Nordfyns Kommune
Rådhuset, Østergade 23
5400 Bogense

Kystdirektoratet
J.nr. 20/01663-12
Ref. Britt Gadsbølle Larsen
11-06-2020

Kystdirektoratets udtalelse til kommunalt fællesprojekt – Kystbeskyttelse af Bogense by og omegn ved ændring af Bogense Diger, Nordfyns Kommune

Figur 1. Oversigtskort af projektområdet og de 11 delstrækninger. Kortet er hentet fra Skitseprojekt udarbejdet af Orbicon.

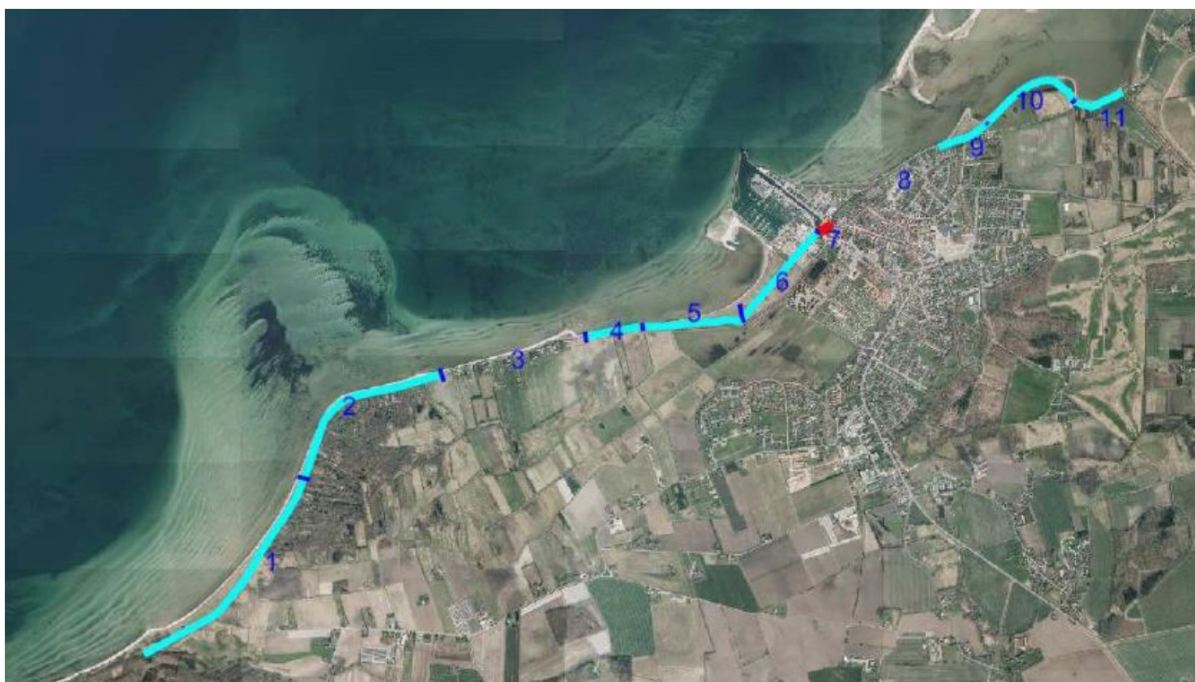
Projektet omfatter beskyttelse af Bogense by og omegn. Bogense Diger er ca. 8 kilometer lang og er opdelt i 11 delstrækninger (se figur 1).

Kystdirektoratet har ikke bemærkninger til de foreslåede linjeføringer. Hvilken linjeføring, der arbejdes videre med i projektet, vil afhænge af en vurdering af de forskellige hensyn.

Der er foreslået bygget skråningsbeskyttelse på mange delstrækninger, hvor behovet ikke er indlysende. Som bilaget, der behandler erosionsforholdene, konkluderer, er der en lille kystfremrykning på hele strækningen i dag og også i 2070. Den erosion, der kan spores på nogle delstrækninger, er akut erosion. Det anbefales at løse dette problem med strandfodring og dermed spare skråningsbeskyttelsen.

Der synes ikke at være overensstemmelse mellem de meget små erosionsudfordringer beskrevet på projektstrækningen og omfanget af skråningsbeskyttelserne, som skitseprojektet foreslår etableret. Det bør derfor overvejes, hvorvidt der er et reelt behov for skråningsbeskyttelse på projektstrækningen. Kystdirektoratet anbefaler, at udfordringerne med akut erosion i stedet løses ved udførelse af strandfodring.
